REGIONE DEL VENETO**COMMISSIONE REGIONALE V.I.A.
(L.R. 26 marzo 1999 n°10)****Parere n. 217 del 10/12/2008**

Oggetto: ROPE S.r.l. – Discarica controllata per rifiuti non pericolosi destinata allo stoccaggio di rifiuti non putrescibili da realizzarsi in località Caluri di Villafranca di Verona – Comune di localizzazione: Villafranca di Verona (VR); Comuni Interessati: Zevio (VR), San Giovanni Lupatoto (VR), Verona - Procedura di V.I.A e autorizzazione ai sensi dell'artt. 11 e 23 della L.R. n. 10/99, Autorizzazione Integrata Ambientale ai sensi del D.Lgs. n. 59/05 e della L.R. n. 26/07.

Valutazione delle modalità di propagazione degli inquinanti nel sottosuolo

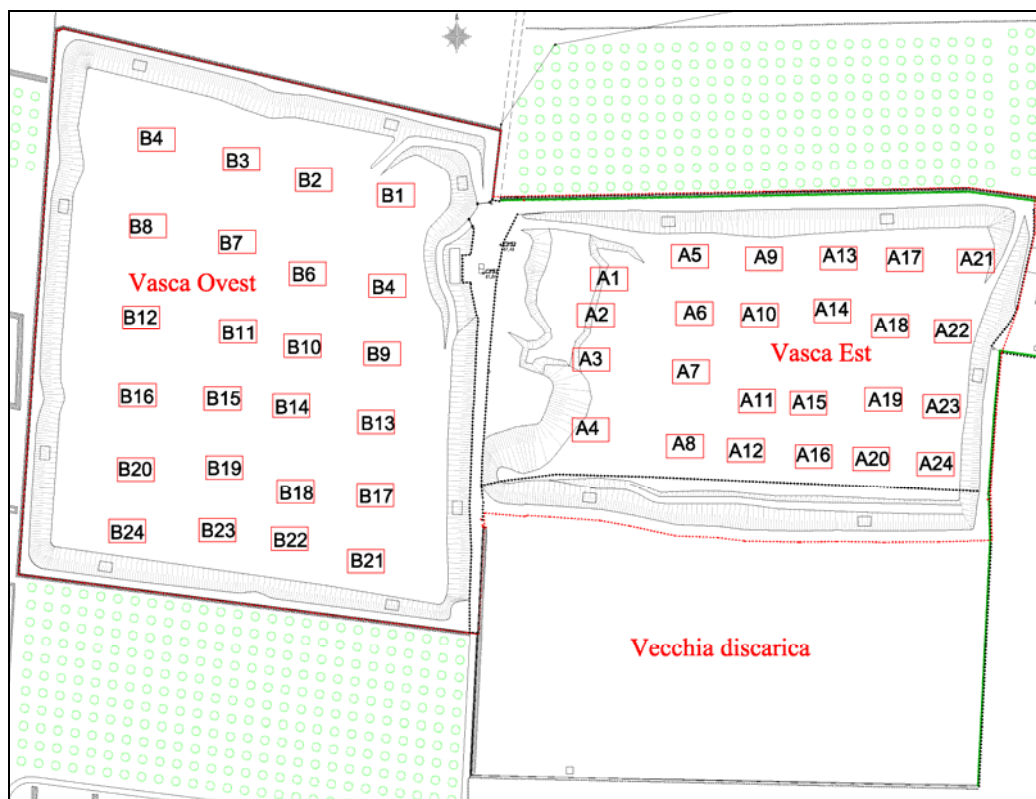
Il proponente ha provveduto ad approfondire il seguente aspetto descritto dalla D.G.R.V. n.995/00: "Fase 4 – Analisi delle potenziali conseguenze di filtrazione del percolato e delimitazione dell'area potenzialmente esposta a rischio". In particolare è stata eseguita la valutazione delle modalità di propagazione degli inquinanti nel sottosuolo.

L'elaborazione eseguita dimostra la ridotta possibilità di contaminazione della falda freatica da parte del percolato anche nelle situazioni più pessimistiche rappresentate dalla presenza del Telo in HDPE molto danneggiato. Si evidenzia l'importanza della funzione svolta dallo strato argilloso di base. Altro dato che si può ricavare è la ridotta formazione di percolato dovuta esclusivamente alle precipitazioni, situazione che si verifica una volta terminato il periodo di rilascio dei liquidi da parte dei rifiuti. Circostanza peraltro confermata dalle esperienze su altre discariche.

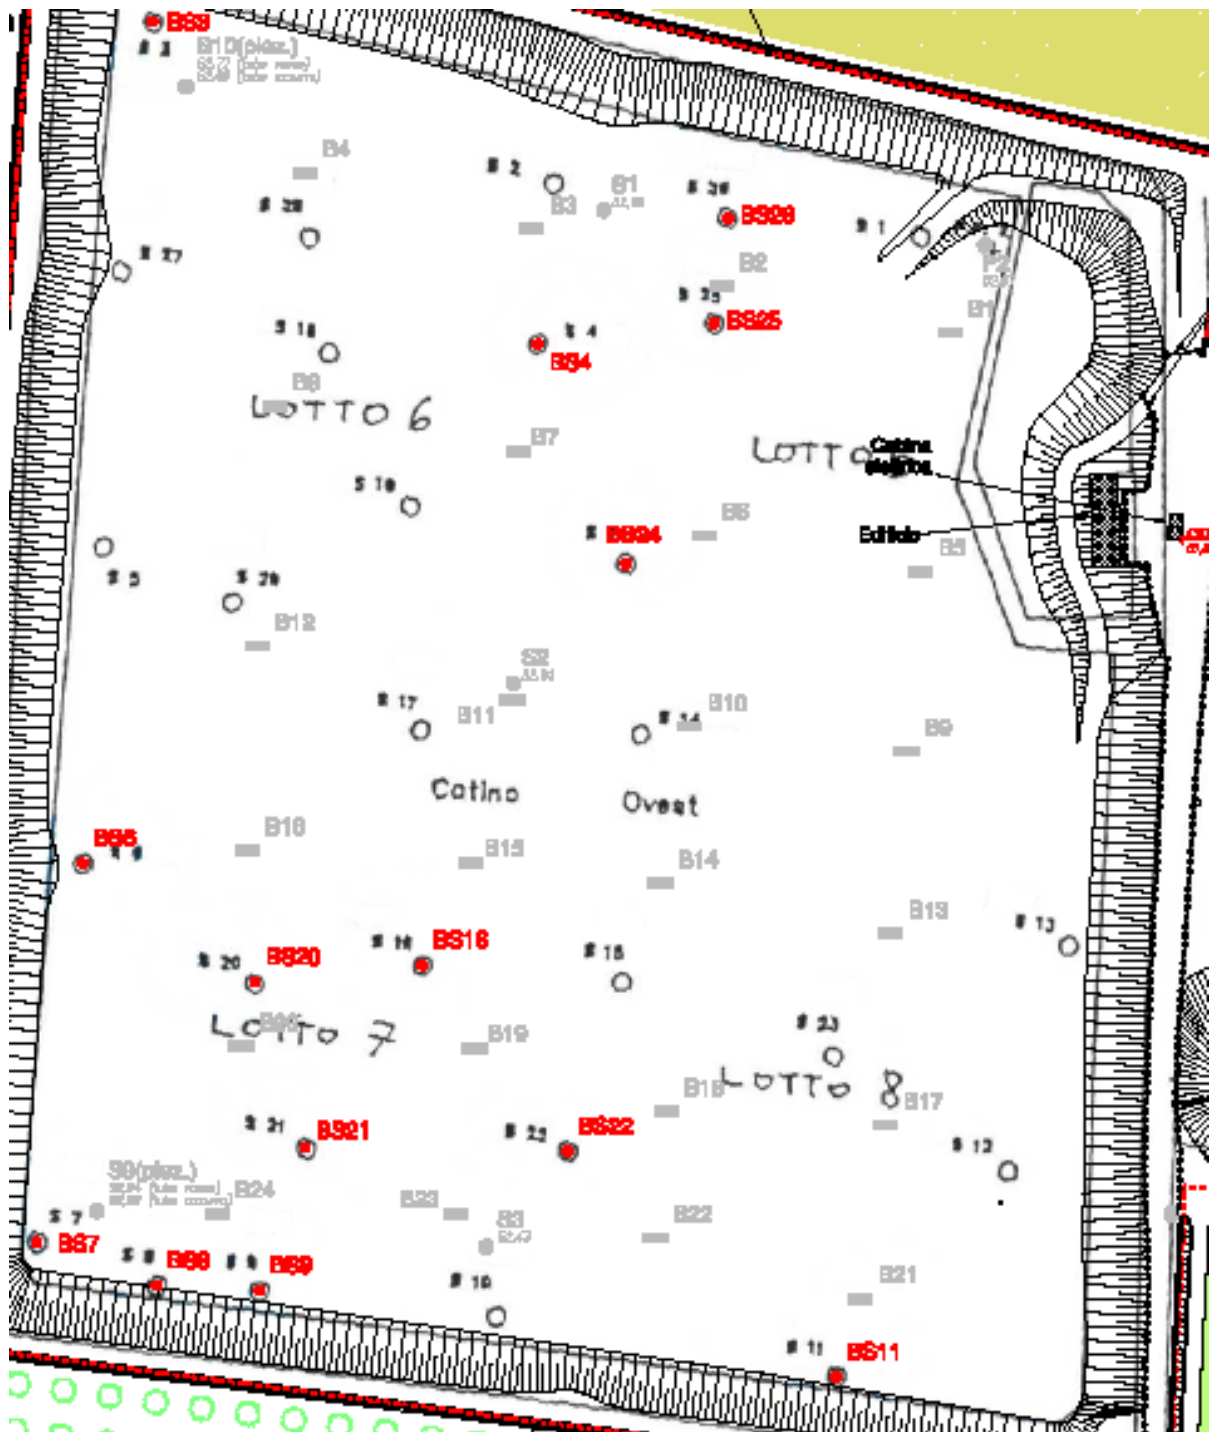
La Commissione regionale VIA, alla luce delle disuniformità di dati riscontrati tra alcune trincee esplorative del fondo cava ed alcune trincee eseguite dal comune di Villafranca (1990-91), nelle quali si individuava la presenza di rifiuti (anche RSU), richiedeva una verifica con l'esecuzione di nuove trincee (cfr. tab 2 e 3 della Relazione Farina-Sommaruga del 22.05.2007, inoltrata all'amministrazione Comunale di Villafranca) nei punti contraddittori.

La Ditta ROPE provvedeva in data 9 gennaio 2008, a eseguire 20 nuove trincee, 14 nella vasca Ovest e 6 nella vasca Est, con escavatore, approfondite fino alla base del riporto.

Indagini preliminari (con data di esecuzione)

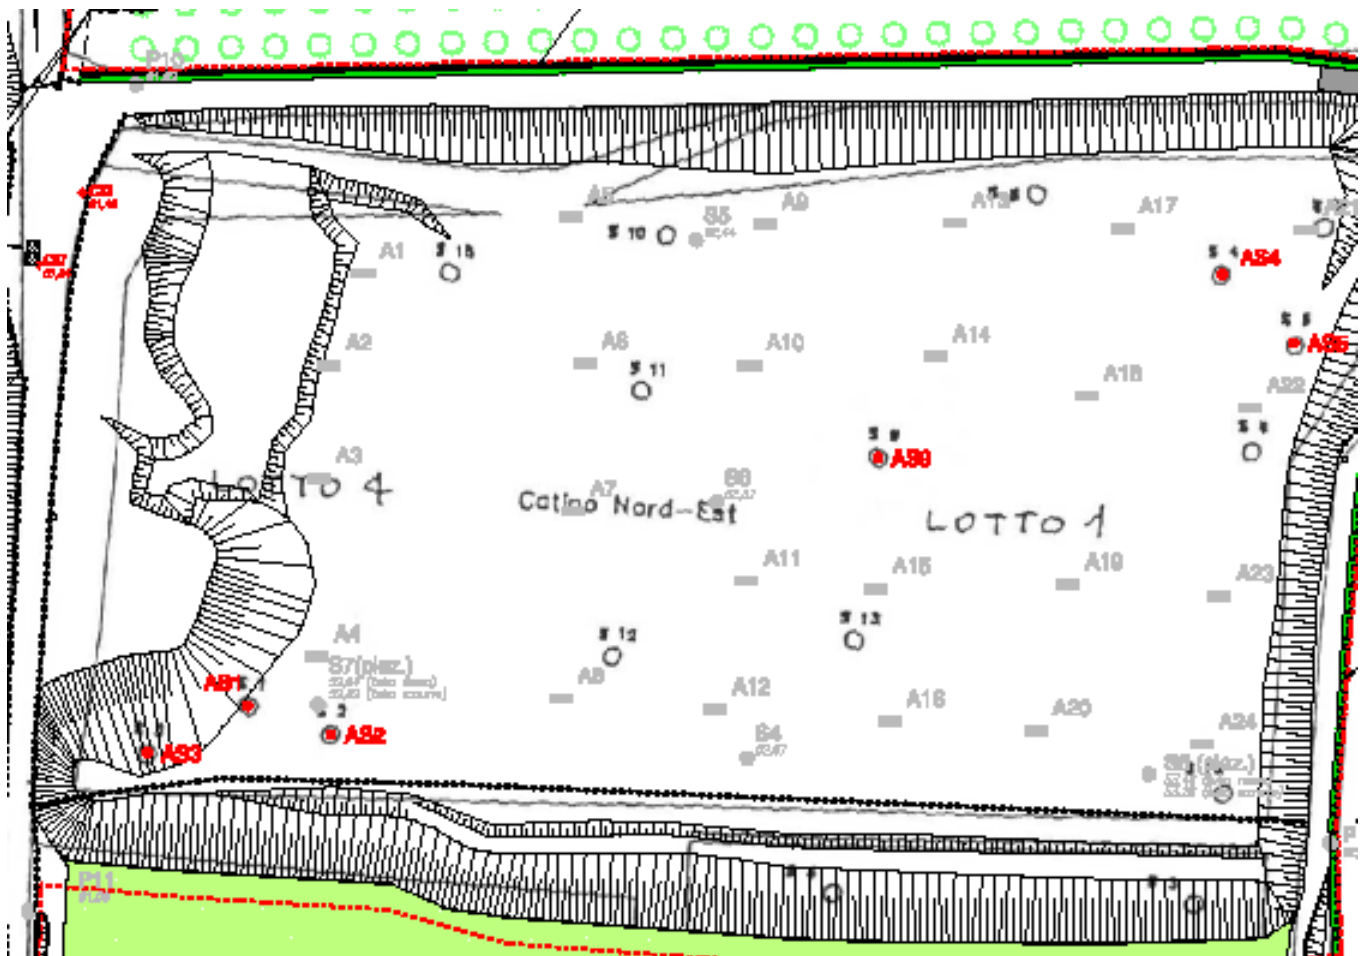
Le nuove trincee sono individuate nella planimetria allegata: "TAV. B01.1: STATO ATTUALE: Planimetria con indagini preliminari".

Di seguito viene riportata l'ubicazione delle nuove trincee, rispettivamente per il bacino ovest ed il bacino est.
